## Lac Sergent

Réponses aux demandes additionnelles lors des audiences publiques

### Comparaison des profils de lignes d'eau Conditions actuelles et proposées

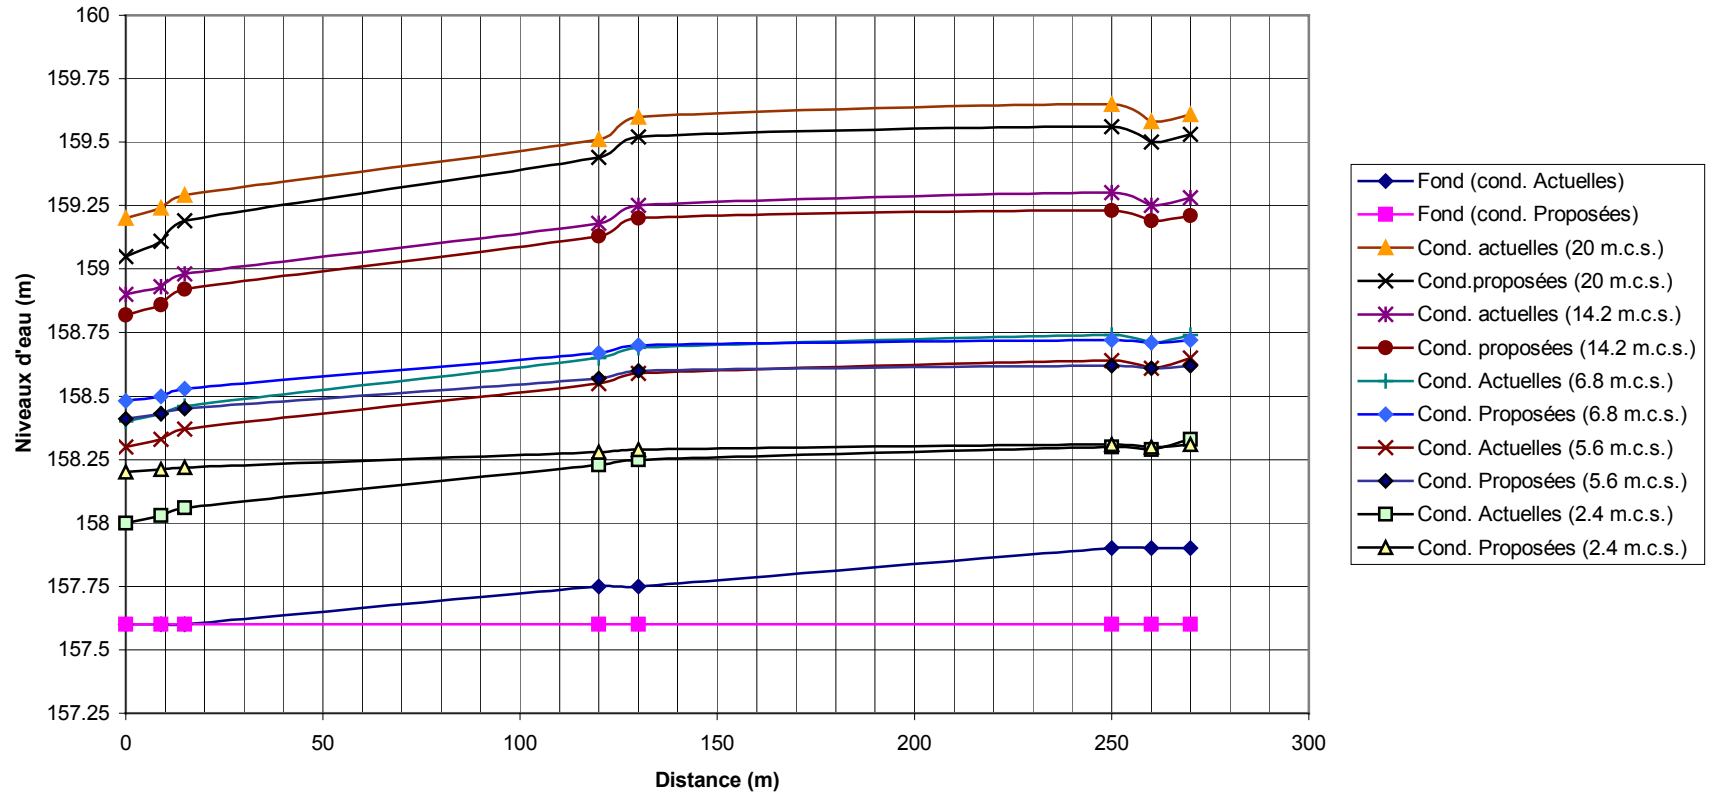
### 1) Produire les graphiques montrant les différentes lignes d'eau avant et après aménagement, pour des débits identiques.

Les graphiques de courbes de remous déjà produits avaient été faits pour des niveaux d'eau identiques, ce qui impliquait des débits différents selon qu'on considérait les conditions actuelles (contrôle par le pont en aval) ou proposées (contrôle par la conduite et le déversoir de crue). On a donc refait les calculs de courbe de remous en considérant les débits qui avaient été évalués pour les conditions actuelles, en calculant les niveaux d'eau correspondants pour les conditions proposées. On a donc les conditions montrées au tableau ci-dessus.

La figure ci-dessus compare les courbes de remous pour les deux cas (conditions actuelles et proposées) pour différents débits.

Figure 13.—Distance to maximum backwater.

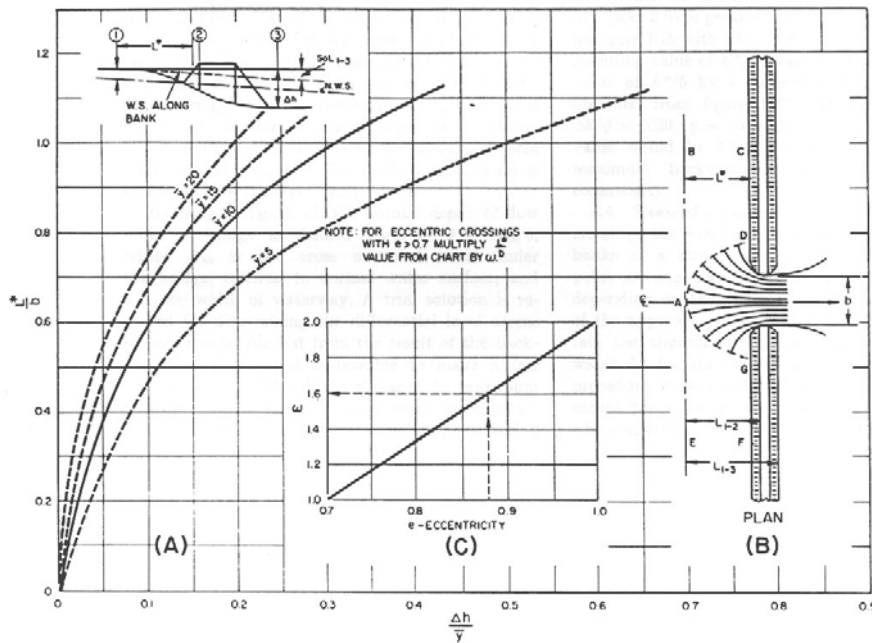
## 2. Effet du pont en aval

Quelques commentaires s'imposent ici pour discuter de l'impact du pont. Tout d'abord, des débits de l'ordre de  $12 \text{ m}^3/\text{s}$  seront relativement rares. Pour les 32 années de données transposées à partir des données du ruisseau Saint-Louis, on a enregistré 7 événements pour lesquels les débits maximum journaliers étaient supérieurs à  $12 \text{ m}^3/\text{s}$ . Par ailleurs, pour de forts débits, le pont en aval pourra effectivement créer une restriction et une surélévation locale des niveaux d'eau, comme le montre la figure ci-dessus (tirée de Bradley, Hydraulics of Bridge Waterways, US Department of Transportation, 1978).

La distance pour la surélévation maximale créée par le pont est admise généralement comme étant équivalente à 1 fois la largeur du pont (qui est de 7 m). La digue étant mise en place à 10 m en amont du pont, on peut donc s'attendre à ce que l'effet du pont se fasse ressentir avant d'atteindre la digue et que celle-ci ne soit pas totalement noyée par cet effet de surélévation. Comme on peut le voir finalement par les graphiques qui suivent (tirés de la même référence), la capacité d'un déversoir comme celui qui sera construit n'est fortement réduite que lorsque la hauteur d'eau en aval se rapproche sensiblement de la hauteur d'eau en amont (donc complètement noyé). Dans le cas où le rapport entre ces deux hauteurs d'eau (aval et amont du déversoir) est de 0.9 ou plus bas, la réduction de
